Umbauanleitung für AC1 an VGA-Monitor

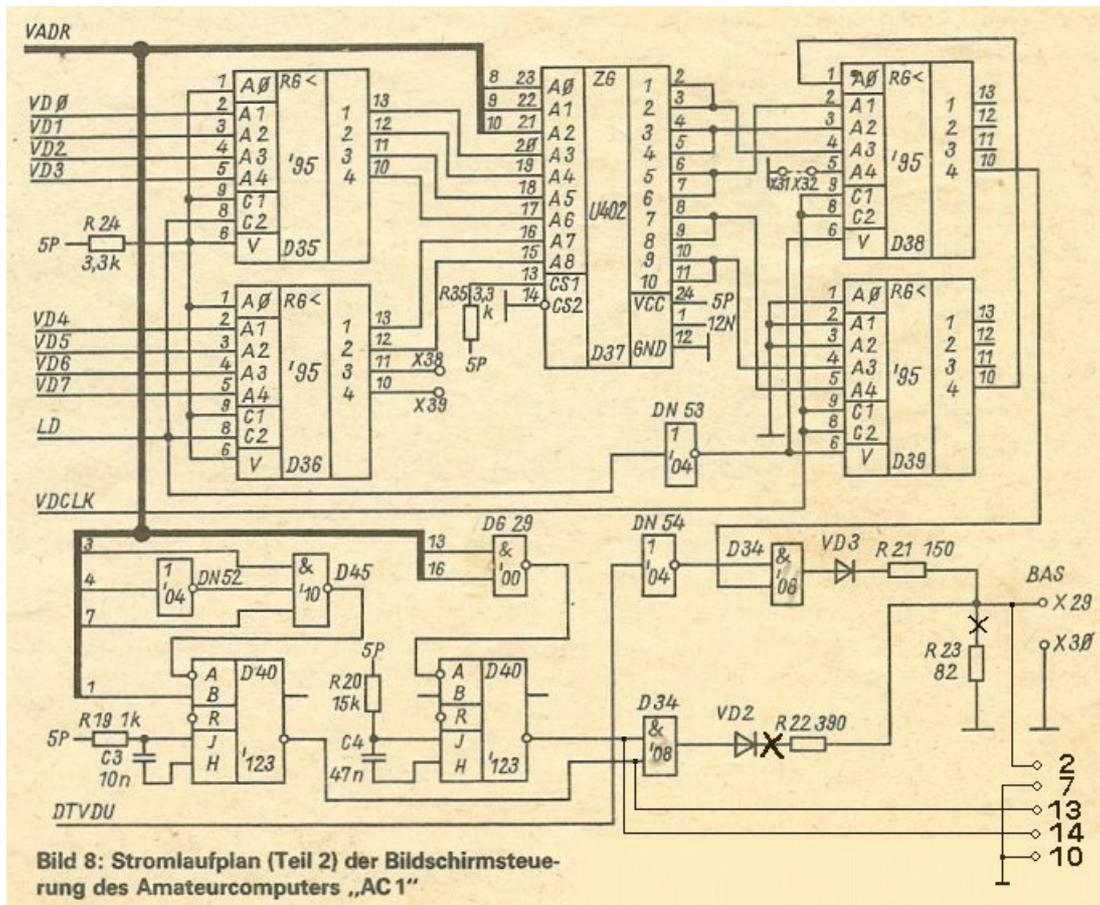
1. Änderung: Der Quarz 8 MHz wird gegen einen mit ca. 16 MHz ausgetauscht (+/- 500 kHz).
2. Änderung: Anschluss einer 15-poligen VGA-Buchse.
 - Auftrennen der Verbindungen VD2 - R22 zum Video-Ausgang und R23 zum Ausgang
 - Ausgang X29 an Pin 2 (Signal grün), X30 an Pin 7 (Masse grün)
 - Pin 10 an Masse (Digital-Masse)
 - Pin 13 (Sync horizontal) an den unteren Eingang von D34
 - Pin 14 (Sync vertikal) an den oberen Eingang von D34

Hier noch ein Nachtrag für den Umbau einer Original-AC1-Platine: Durch die teils recht langen Leiterbahnen kann es in der ersten Teilerstufe (6:1-Teiler) zu Timing-Problemen kommen. Das äußert sich in falschen Frequenzen für die horizontalen und vertikalen Synchronimpulse. Abhilfe schaffen zum einen ausgesuchte ICs für D19, DG 9/10 und DN 35-39 (Ersatz durch DL-Schaltkreise) und, wenn das nicht ausreicht, eine Verringerung der Quarzfrequenz auf einen Wert zwischen 15,15 MHz und 15,36 MHz (letztere gibt es als Quarz aktuell zu kaufen). Für diesen Fall ist eine separate Taktversorgung für den Rechner teil zu empfehlen. Das funktioniert auch, beide Takte müssen nicht synchron zueinander sein.
